গণপ্রজাতন্ত্রী বাংলাদেশ সরকার
শ্রম ও কর্মসংস্থান মন্ত্রণালয়
কলকারখানা ও প্রতিষ্ঠান পরিদর্শন অধিদপ্তর

ক্যাপ পর্যবেক্ষণের তথ্য

কারখানার নাম	ওয়েল টাচ এ্যাপারেলস লিঃ
ঠিকানা	234/1, Kochukhet, Vasantek, Mirpur, Dhaka-1206.
কারখানার কোড	DHK629
কালার কোড	
মূল্যায়নের ধরণ: কঠামোগত মূল্যায়ন	পর্যবেক্ষণের তারিখ: ০৫-০৪-২০২৩
১. পর্যবেক্ষণ

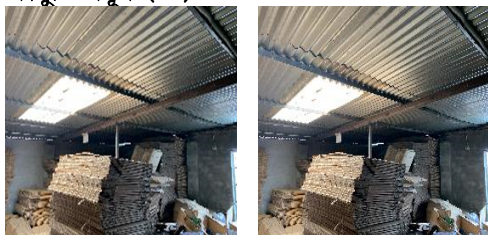
পরিদর্শন পর্যবেক্ষণ	Non-engineered lightweight shed has been found in the roof top. The shed is not stable enough against lateral loading, connections are not bolted properly, and member size seems to be inadequate.
ক্যাপ আইটেম ক্যাটাগরি

কার্যক্রম	Building engineer to assess light weight roof structure and confirm its ability to withstand all wind loading pressure suctions and uplift forces.
সুপারিশের তথ্যসূত্র	
কারখানার কার্যক্রম	Engineer will assess the capacity and stability of the roof shed.
অগ্রাধিকার	৬ সপ্তাহ
চূড়ান্ত সময়সীমা	২১-০৯-২০১৬
সংশোধিত সময়সীমা	০১-০১-১৯৭০
অগ্রগতির অবস্থা	শুরু হয়নি
মন্তব্য	06/07/2020: This issue is related to DEA. Factory management appoint a consultant (ECLECTIC) for DEA. DEA work process is ongoing. 03.11.2020: This shed is not removed yet. 01.02.2021: This shed is not removed yet. 18/08/2021: On 18/08/2021: There was no DEA & structural analysis available on site. 10/08/2022: DEA report should be prepared and submitted to DIFE as soon as possible. Non-engineering shed was found on roof. 05/04/2023: DEA report should be prepared and submitted to DIFE as soon as possible. Non-engineering shed was found on roof.
